SERVICE INFO – INA 0188

533 0075 30 cikkszámú feszítőkar

Feltétlenül ügyeljen a csavarhosszakra

Ábra: Balra az új kivitel jobbra a régi kivitel

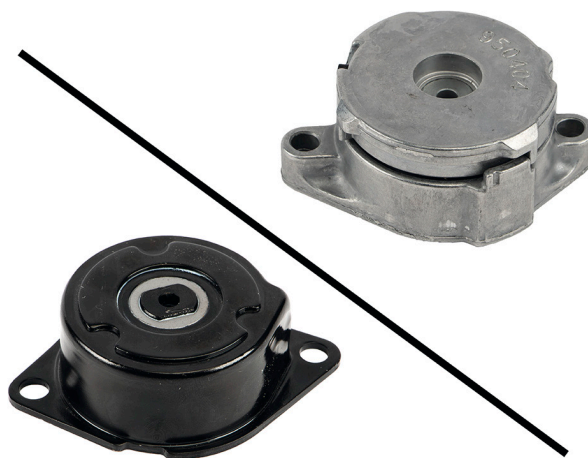
Termékeink állandó továbbfejlesztése alapján az 533 0075 30 cikkszámú feszítőkart módosítottuk. Emiatt az új kivitelnél rövidebb csavarokra van szükség a szereléshez. Az M8x35 méretű csavarok M8x22 méretűre változnak.

Jelen szerviz információ szemlélteti az eddigi (ábra jobbra) és az új kivitel (ábra balra) szemmel látható jellemzőit.

Az új 533 0075 30 cikkszámú feszítőkarnál a szakszerű javítás érdekében csak az M8x22 méretű csavart szabad használni!
